Dotyczy: PN-111/23 postępowania w trybie przetargu nieograniczonego pn. **Dostawa z wniesieniem i instalacją aparatury specjalnej na potrzeby patomorfologiczne wraz z przeszkoleniem personelu w ramach projektu pn. Budowa Centralnego Zintegrowanego Szpitala Klinicznego w Poznaniu - centrum medycyny interwencyjnej (etap I CZSK), z podziałem na 6 części.**

ZESTAW 004**Część 6: lampa chirurgiczna nad stół do wykrawania materiału – 1 sztuka**

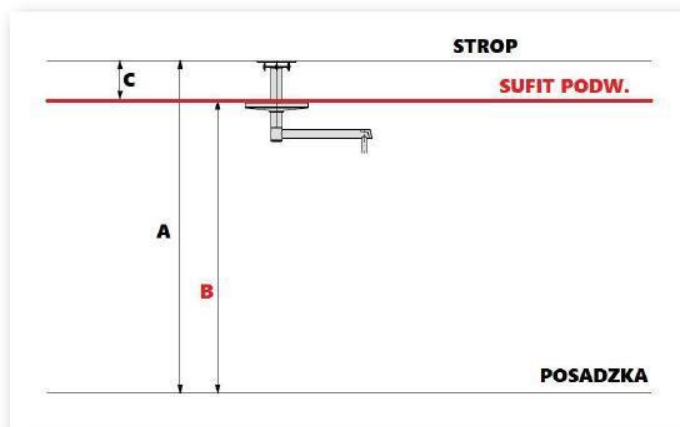
Pytanie 5. Prosimy o podanie następujących informacji:

- Wysokość do stropu oraz typ stropu [kanałowy / gęsto żebrowy / żelbeton / inny:.....]
- Wysokość do sufitu podwieszanego oraz typ sufitu podwieszanego [płyta gipsowokartonowa / kasetony GK (50x50 lub 60x60) / kasetony blacha (50x50 lub 60x60) / inny:]
- Dystans pomiędzy A i B

Strop - lany beton. Spód sufitu jest na 3,03 m nad podłogą, odległość od spodu sufitu do stropu ok. 50 cm. Sufit kasetonowy 60x60cm o podwyższonej klasie higienicznej, akustyczny.
